Revisionsplan

D96 AP50 Grundriss Niveau 0

Objekt: TH Plattenrain, Biberstein
 Bauherr: R. Lipp AG, Gislifuhweg 7, 5023 Biberstein
 Datum: 13.03.09/FR Zeichner: cl Format: A1 Massstab: 1:50
 Revision 6: 01.09.09/FR Revision 5: 30.06.09/FR Revision 3: 10.06.09/FR Revision 4: 12.06.09/FR

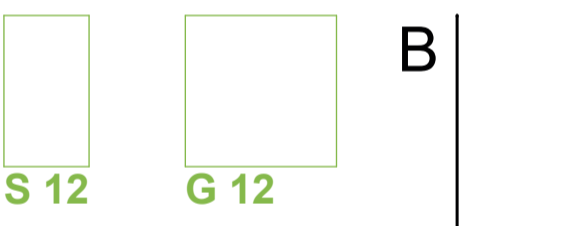
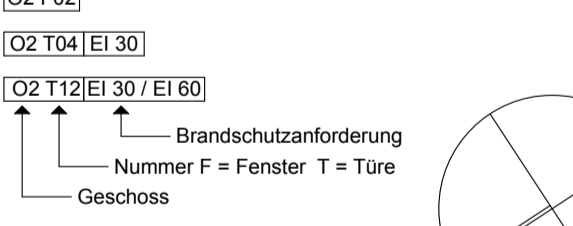
- Niveau 0: Durchgang entlang Westfassade zur Nordfassade
- Revision 3** (10.06.09) (betrifft Plan Grundriss Niveau 5):
 - Sanitärverteilung umplatziert
